Società di Ingegneria: 	Progetto: CCGT 400 MWe nel Porto Industriale di Trieste Contratto no. : Lavoro no. :				Cliente: 			
	Rev.:	00						
Documento no.: 08110-HSE-R-0-350	Foglio: 1 di 12		Data: 21/06/2010	Classificazione: per istruttoria		Documento Cliente no.:

**CONTRODEDUZIONI ALLE OSSERVAZIONI PRESENTATE DA
WWF ITALIA – SEZIONE REGIONALE FRIULI VENEZIA GIULIA**

Fig. 2.1 – Andamento del rendimento medio del parco termoelettrico nazionale nel periodo 1999-2006 (fonte: Politecnico di Milano).

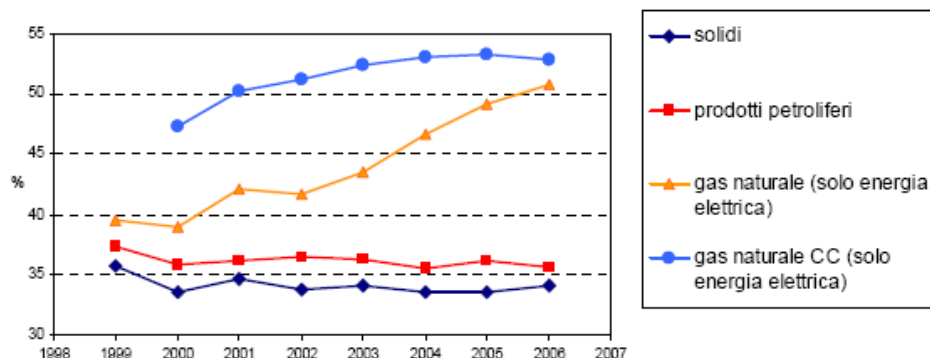
In termini di inserimento del progetto della centrale nel parco termoelettrico nazionale, il MSE, nell'ambito della prima Conferenza di Servizi per la centrale in progetto sostiene che *“a livello nazionale solo negli ultimi due anni è stato raggiunto un buon livello di adeguatezza del parco termoelettrico, anche a fronte della diminuzione della produzione industriale, ma che non tutto il parco termoelettrico offre alti rendimenti a causa della vetustà degli impianti e di una serie di vincoli ambientali, con particolare riferimento alle limitazioni di recente introdotte dall'avvio dei procedimenti per il rilascio dell'AIA agli impianti esistenti”*.

La centrale a ciclo combinato in progetto si presenta come un impianto caratterizzato dalle migliori tecnologie disponibili con un rendimento pari al 58%, nettamente superiore al rendimento medio del parco termoelettrico nazionale pari al 43.4% (Terna 2006).

Inoltre, considerando anche gli aspetti ambientali, il fattore di emissione di CO₂ dichiarato per la centrale in progetto è pari a 350 g/kWh che è ben al di sotto di quello rappresentativo della media nazionale pari a circa 500 g/kWh e quindi in linea con i progetti di riconversione/ammodernamento del parco termoelettrico italiano avviati già da tempo su scala nazionale (vedi anche **Fig. 2.1**).

Fig. 4.1 – Andamento emissioni tecnologia VeLoNox (Ansaldo Energia).

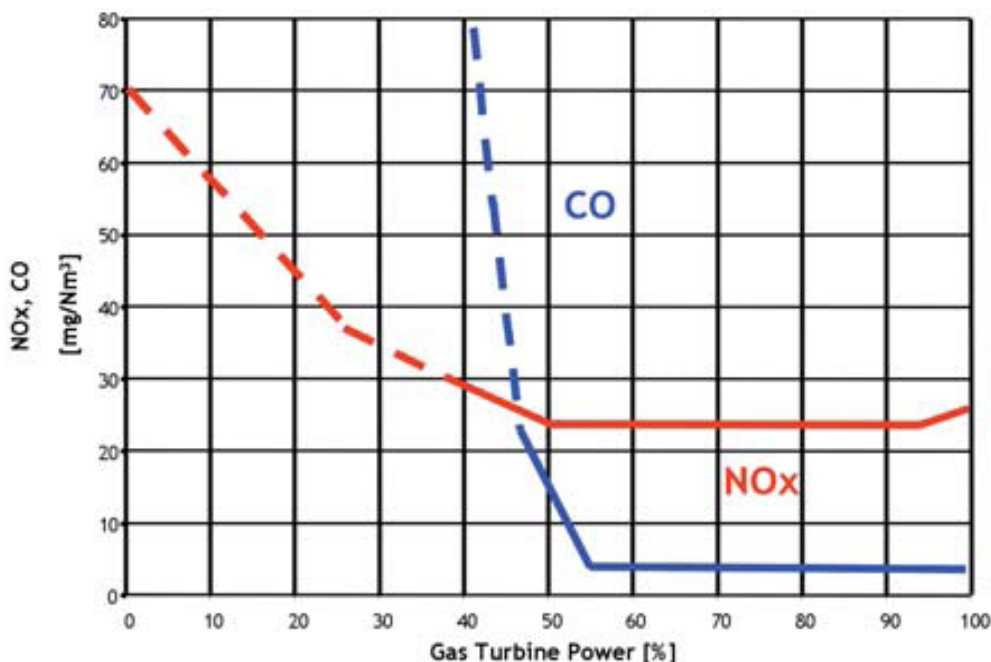
4.1.1 Emissioni di NO_x

Come tecnologia di contenimento delle emissioni di NO_x sono stati adottati i bruciatori Dry-Low-NO_x (DLN) definiti come BAT e tecniche standard per impianti con emissioni di 20-50 mg/Nm³ [15%O₂ gas secchi] “Reference Document on Best Available Techniques for Large Combustion Plants (July 2006)” (BREF LCP) e “Linee guida per l’individuazione e l’utilizzazione delle migliori tecniche disponibili in materia di impianti di combustione con potenza termica di combustione di oltre 50 MW (gennaio 2008)” (LG MTD impianti combustione).

Come indicato nel documento di integrazione al Comune di Trieste “Procedura Autorizzativa ai sensi della legge n. 55/02- Documentazione Integrativa” pag.4: “con i suddetti bruciatori la turbina a gas è in grado di raggiungere il seguente livello di emissione senza iniezione di acqua:

NO_x < 30 mg/Nmc [15%O₂] nel range del carico tra il 45% e il 100% del carico di base.”

Questo valore rappresenta il valore “massimo garantito” indicato dal costruttore mentre il valore “medio atteso” risulta essere inferiore al precedente di circa il 15%.

Infatti come riscontrato nella centrale a ciclo combinato di Moncalieri recentemente avviata e realizzata con tecnologia Ansaldo Energia analoga a quella adottata dalla centrale in progetto è stata registrata un’emissione media di NO_x di 25,3 mg/Nm³.

La tecnologia DLN è tutt’ora in fase di sviluppo per raggiungere livelli di emissioni sempre inferiori. Ansaldo Energia fornisce già un’evoluzione della tecnologia dei bruciatori DLN definita VeLoNox caratterizzata da emissioni di NO_x al di sotto dei 30 mg/Nm³ come riportato in Fig. 4.1. D’altro canto la prospettiva di realizzazione dell’impianto proposto non prima del 2013 suggerisce una ulteriore evoluzione della tecnologia DLN per cui le emissioni di NO_x risultano già allo stato di poco superiori al valore di 20 mg/Nm³.
